Министерство путей сообщения СССР
ГИПРОТРАНССИГНАЛСВЯЗЬ
Январь 1991г. Шифр ЦД36 № 1247/1269 Составил А.З.Крупинский

УКАЗАНИЯ

по проектированию устройств автомотики, телемеханики и связи
на железнодорожном транспорте

Усиление защищенности схемы извещения на станционные переезды.

Рис 1

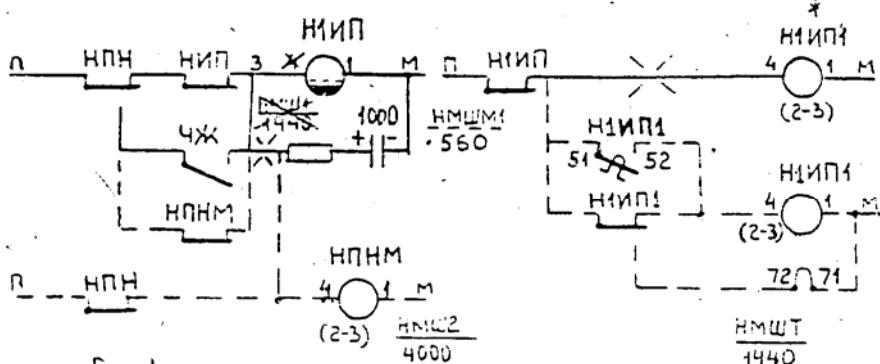
Пунктиром показан монтаж, выполняемый при извещении на стационарный переезд от вступления поезда на участок приближения

- * При расстоянии от входного светофора до переезда менее расстояния, требуемого при трогании с места, реле НИП1 следует устанавливать типа НМШТ-1440. При этом терминалу НИП1 ставят гибко в схему извещение на переезд, то есть добавляют, сюда же где задействовано к-т реле НИП1 нужно ампулировать схему и оставить может быть НИП1 извещение, обмотки реле, включив через его к-т терминалу на переезд, это должно быть последним повторением НИП 2, 3...
